Naam	Datum	Par.	Benaming	
GET.	Kurt Van Campenhout	30-06-98	<KVC>	T-stuk voor KL	
VISUM	-	-	-	[KL T---.---]	
Materiaal :		Toleranties :		Norm :	
1.0037 (Sendzimir)		-		-

PLANNUMMER	FORM	GS/MS	P. 1
44188	/ 4 /	GS	1 p.

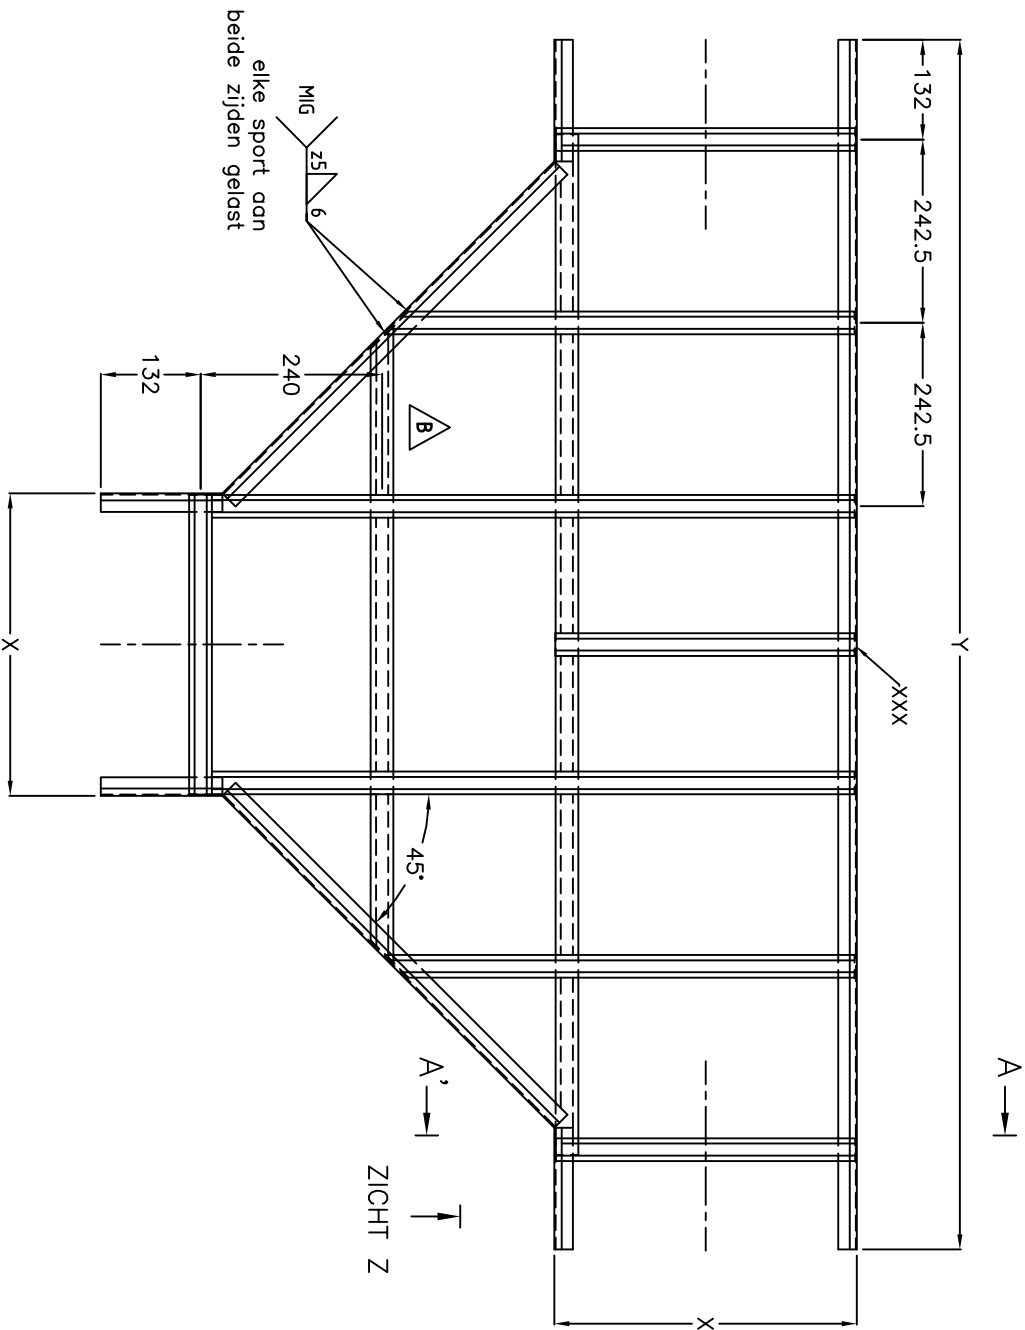
extra sport voorzien op positie XXX ?

2	B	Voorlaatste sport loopt door (WF KL T ---X--- 28 sep 2011 (ED)	28/09/2011	-
1	A	Maatwijziging maat B van X50 naar X60mm	08/10/2002	-
